System: Extra profielen

Betr.: Nieuwe tweedelige eindkappen voor makelaar Nr. 1, Statische makelaar en ronde makelaar bouwdiepte 70
Artikel 1358610, 1358611, 1358612 en 1358710

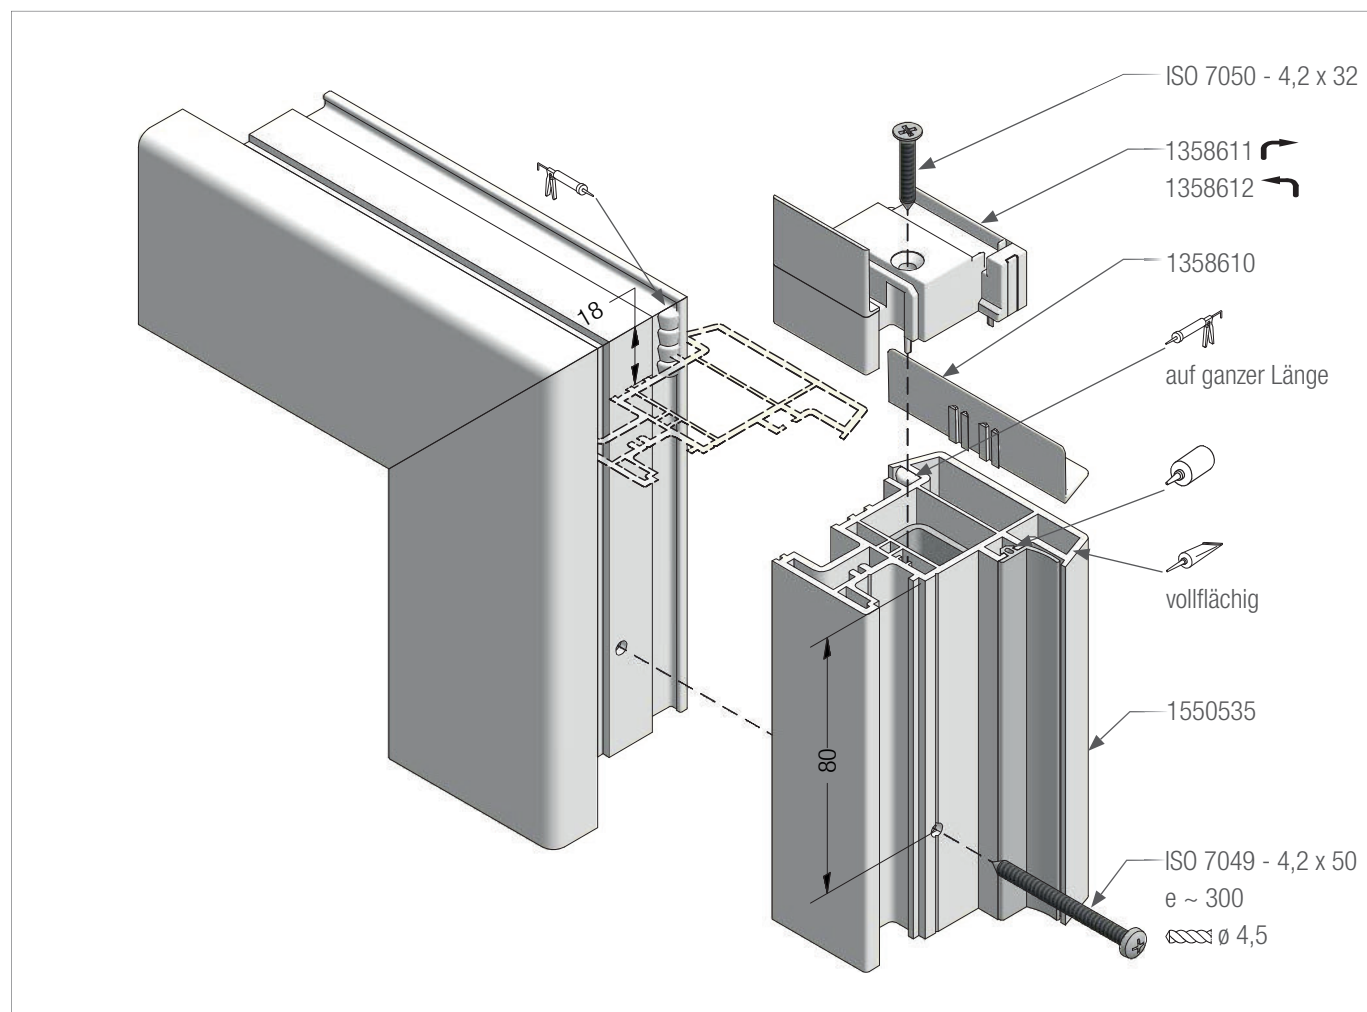
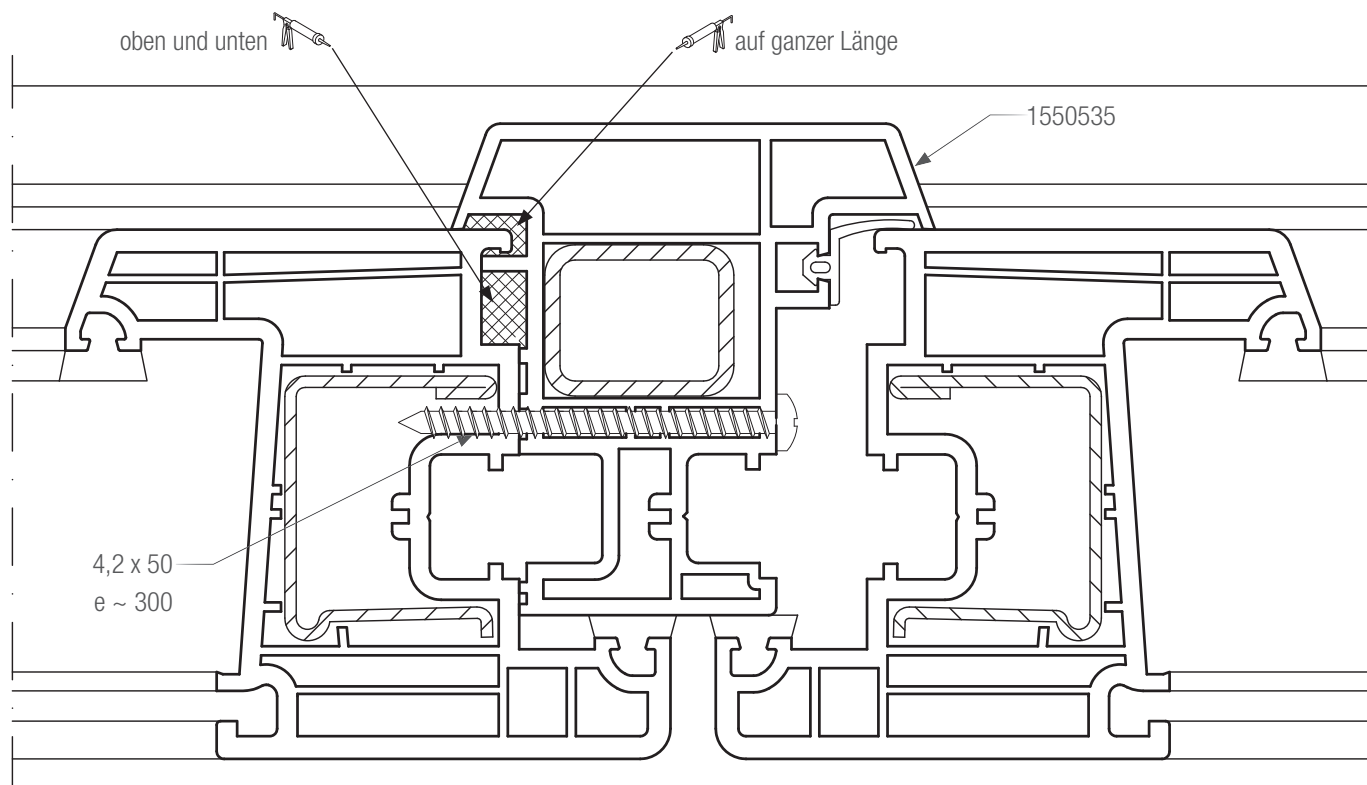
Voor het gebruik van de tweedelige eindkappen is een schroefkanaal (2 banen) in het profiel vereist.

Dit schroefkanaal moest worden toegevoegd aan makelaar nr. 1 (1550535), het artikelnummer werd niet gewijzigd. De productie van de "nieuwe" makelaar nr. 1 (met schroefkanaal) loopt sinds april 2019. Niet alle profielen met een "oude" kamervorm konden echter worden verkocht, vooral niet in de gelamineerde versie.

In principe is het mogelijk om de "oude" kamervorm (zonder schroefkanaal) en de nieuwe eindkappen samen te verwerken. Het is echter van essentieel belang dat de schroef die wordt ingeschroefd om de eindkap te bevestigen, na uitharding van de lijm weer moet worden verwijderd. Anders kan de schroef onder ongunstige omstandigheden vanzelf loskomen, wat kan leiden tot beschadiging van het raam. Dicht het schroefgat af met siliconen na het verwijderen van de schroef.

Bij de makelaar met schroefkanaal kunnen zowel de eendelige (oude) als de tweedelige (nieuwe) eindkappen worden gebruikt.

Zweiflügelige Fenster mit Blindpfosten Nr. 1 Bautiefe 70

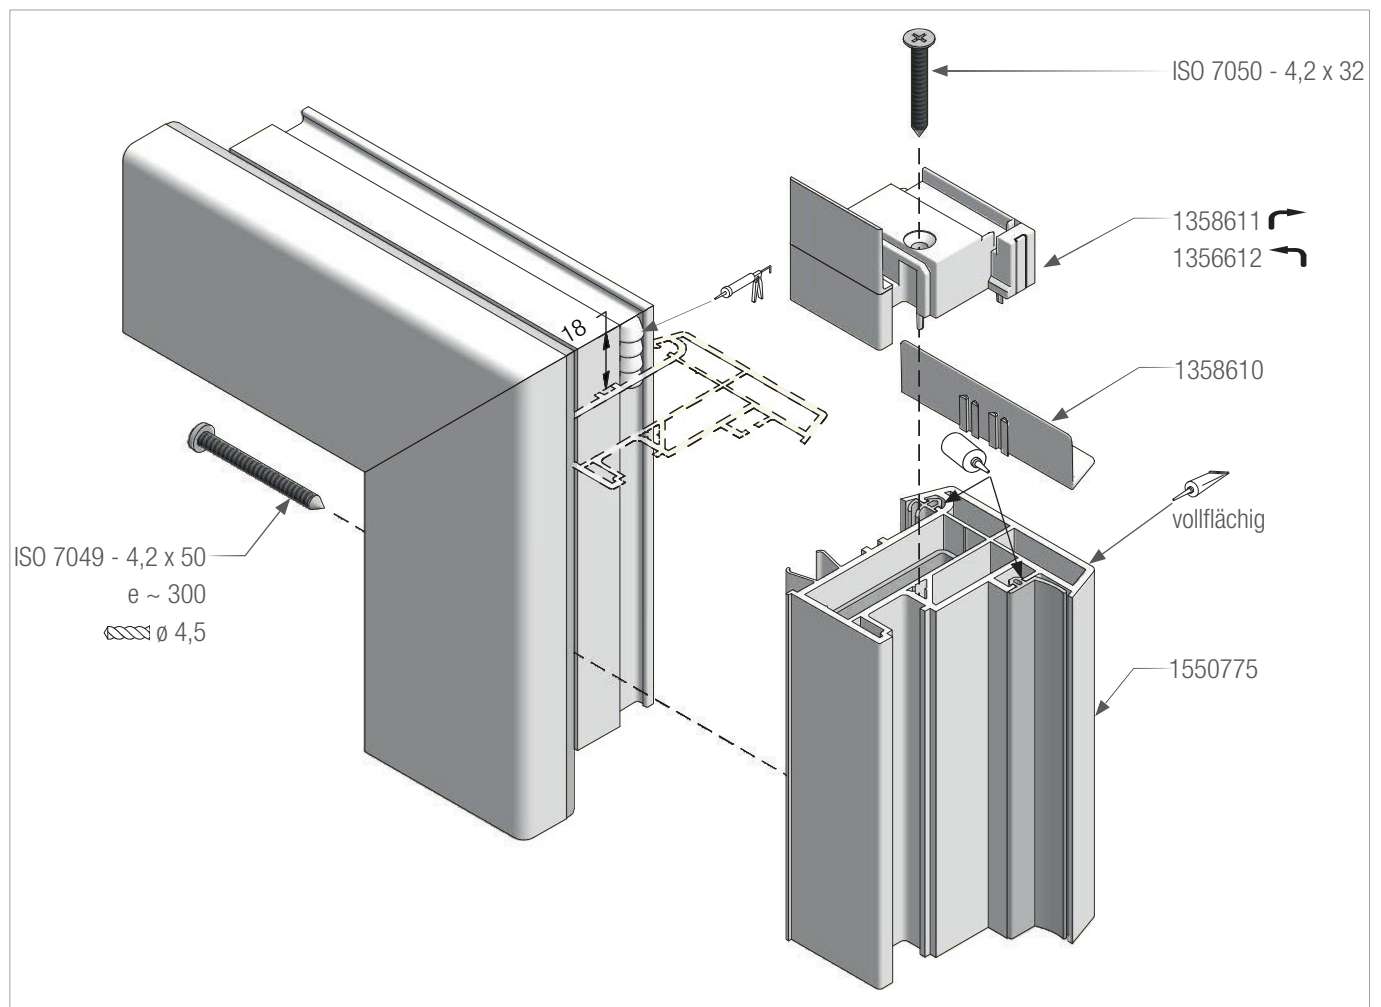
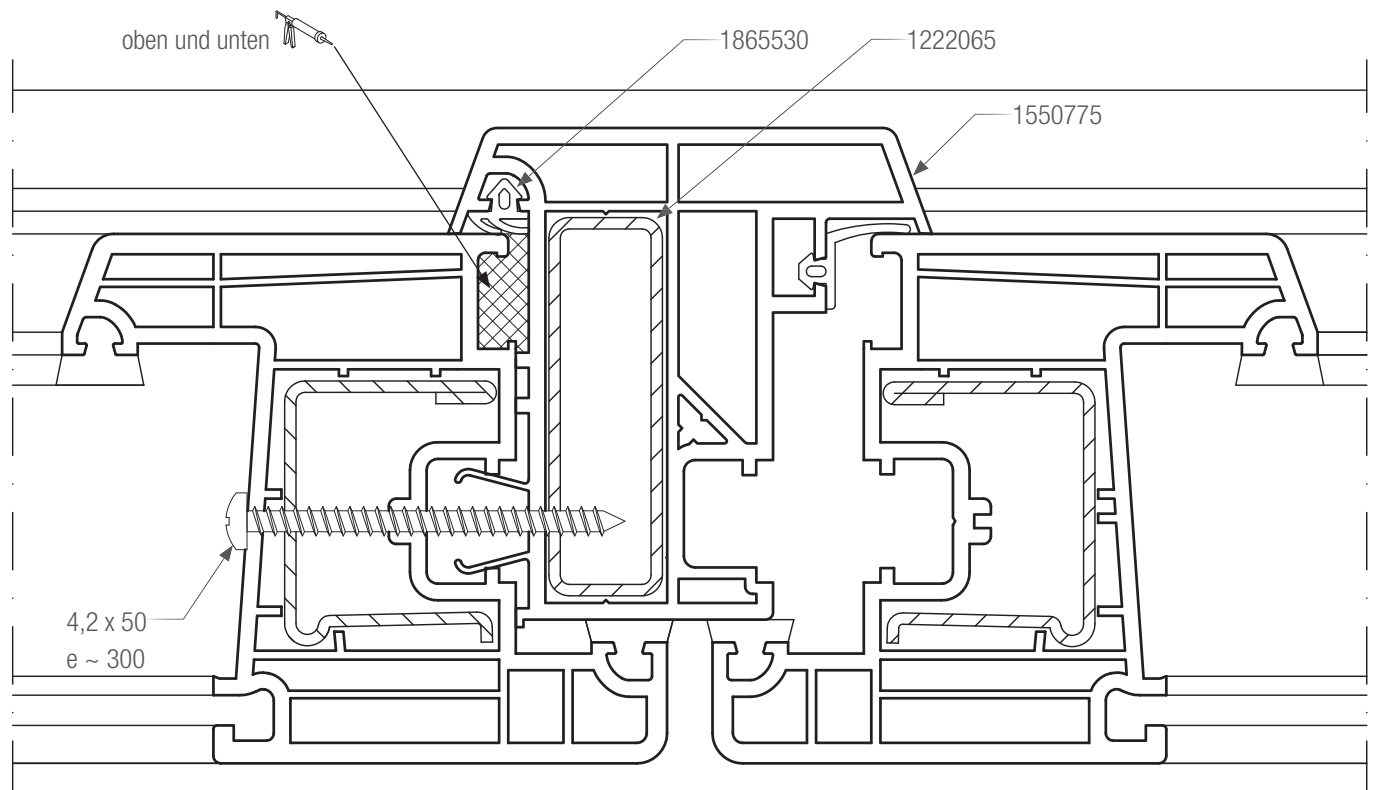
Bijgevoegd vindt u de productietekeningen met verwerkingsomschrijvingen van de tweedelige eindkappen in combinatie met de makelaars.
